UMRÜST-KITS

UMRÜST-KITS sind zum Umbau von vorherigen Fertigungsserien der Verteiler Typ SL-32, SL-33, SL-42 und SL-43 vorgesehen und bringen diese dadurch auf den aktuellen Stand.

Neue Bauart SL-33 und SL-42

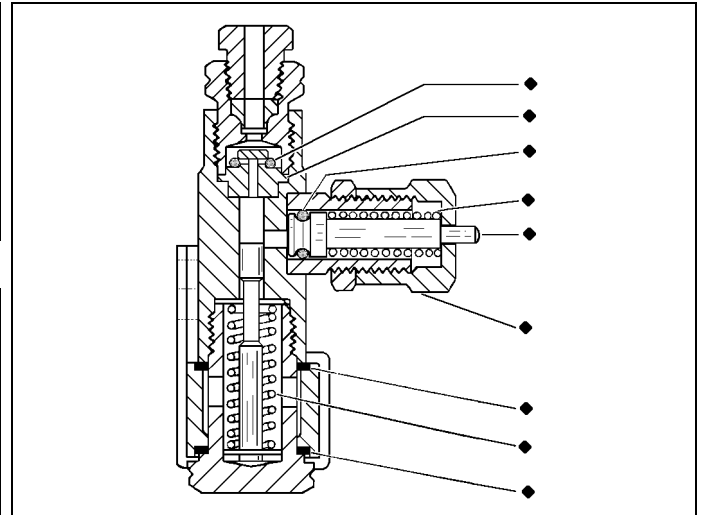
Alte Bauart

Neue Bauart

Für Verteiler aus vorherigen Fertigungsserien, die nicht mit einteiligem Dosierkammerkolben mit Kontrollstift ausgestattet sind, den Umrüst-Kit aus nachstehender Tabelle entnehmen.

Ref.	Typ	Benennung	Umrüst-Kit
a	SL-42	Verteiler, Standard	Nr. 247954
b	SL-42	Verteiler, hitzebeständig	Nr. 247956
c	SL-43	Verteiler, Standard	Nr. 247955
d	SL-43	Verteiler, hitzebeständig	Nr. 247952
e	SL-33	Verteiler, Standard	Nr. 247965
f	SL-33	Verteiler, Edelstahl	Nr. 247953
g	SL-32	Verteiler, Standard	Nr. 247951
h	SL-32	Verteiler, Edelstahl	Nr. 247950

Neue Bauart SL-32 und SL-43

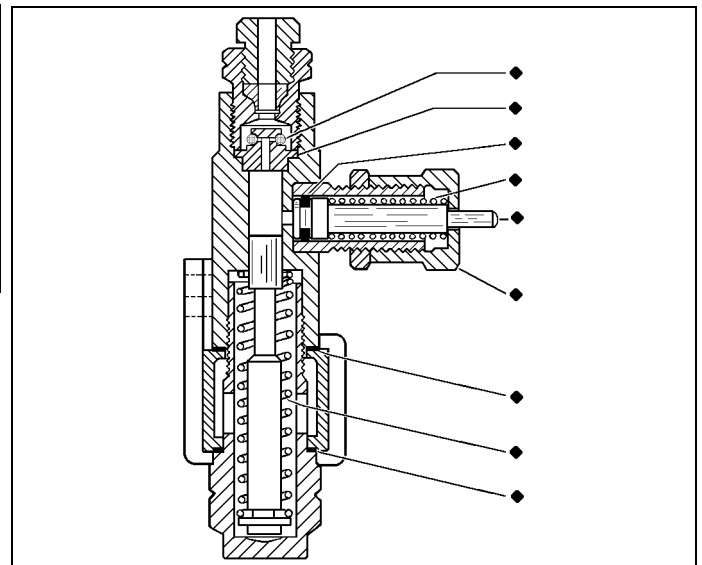
Die Umrüst-Kits erhalten auch Verschleißteile zur Überholung der Verteiler.

Alle Teile, die in den Umrüst-Kits enthalten sind, sind in vorstehender Abbildung mit ◆ markiert.

Bei Überholungen, stets alle Teile aus den Umrüst-Kits verwenden.
